Oggetto: Valutazione di Impatto Ambientale ai sensi degli artt. 23 e 27 bis del D. Lgs. n. 152/06 e s.m.i. **Progetto:** Variante sostanziale al proprio stabilimento di Borgolavezzaro con realizzazione di nuovo impianto di rigenerazione PE ed ampliamento e riorganizzazione del layout. **Proponente:** Aliplast S.p.A – **Integrazioni:** Trasmissione contributo tecnico-scientifico.

CONTRIBUTO TECNICO-SCIENTIFICO

**Progetto: “Variante sostanziale al proprio stabilimento di Borgolavezzaro con realizzazione di nuovo impianto di rigenerazione PE ed ampliamento e riorganizzazione del layout” -
Integrazioni**

Proponente: Aliplast S.p.A.

Figura 4. Ubicazione indagine sui terreni (figura 1 elaborato "Resoconto delle indagini ambientali preliminari")

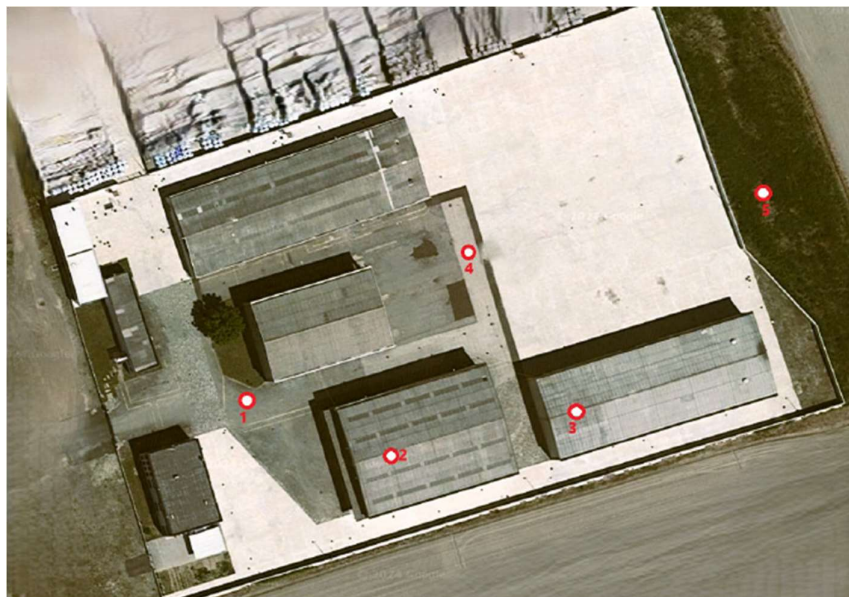
Si osserva che le indagini condotte sui terreni non hanno riguardato tutte le aree interessate dalle attività della HB Fuller (in particolare non è stata indagata l'area del piazzale est e del capannone nord); dal momento che viene indicato che le informazioni disponibili non hanno consentito di risalire alla eventuale presenza di potenziali centri di pericolo, si ritiene opportuno che:

- le indagini condotte vengano integrate, in fase di realizzazione dei lavori di demolizione e realizzazione dei nuovi edifici e dei relativi sottoservizi, con ulteriori verifiche distribuite su tutte le aree interessate dalle attività pregresse. Di tali indagini dovrà essere fornito un report conclusivo all'Autorità Competente, al Comune e ad ARPA. *(condizione ambientale)*
